Boletín informativo Agosto 2020

Reguladores Bosch

Mediante este boletín queremos informarle sobre el remplazo de los **reguladores 402B y 412B** que se mantuvieron en el mercado Mexicano por más de 10 años como la opción preferida para aplicaciones en vehículos de tecnologías que no requerían mayores características de regulación de voltaje, inclusive en aquellas soluciones alternativas que los técnicos especialistas recomiendan.

DIAGRAMA DEL CIRCUITO ELÉCTRICO DEL SISTEMA DE CARGA

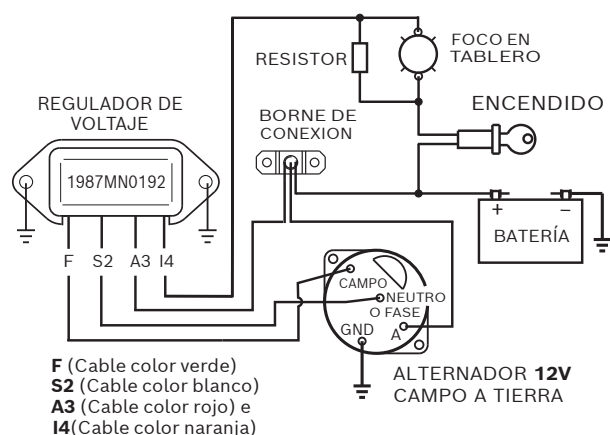
La nueva versión ofrecida por Bosch remplaza los dos números de parte mediante la eliminación del conector eléctrico y ofreciendo cables de conexión directa que facilitarán la instalación.

Cambios en el producto:

- Cables de conexión directa por código de color.
- Modificación de la altura en la carcasa metálica ocupando menor volumen y mayor adaptabilidad a espacios.
- Empaque que permite la visibilidad del producto así como su colocación en mostrador.

- 1.- CONECTE EL CABLE "S2" A LA FASE, DIODO TRIO, O NEUTRO DEL ESTATOR, SI LO TIENE.
- 2.- EL REGULADOR **1987MN0192** PUEDE ADAPTARSE A CUALQUIER ALTERNADOR CAMPO A TIERRA ("A"), DESDE 35A HASTA 135A, 12V.
- 3.- ES RECOMENDABLE QUE EL INSTALADOR TENGA CONOCIMIENTOS BÁSICOS DE MECÁNICA Y ELECTRICIDAD AUTOMOTRIZ.

Se recomienda el uso de aislante térmico como aislante de las conexiones para evitar corto circuitos.
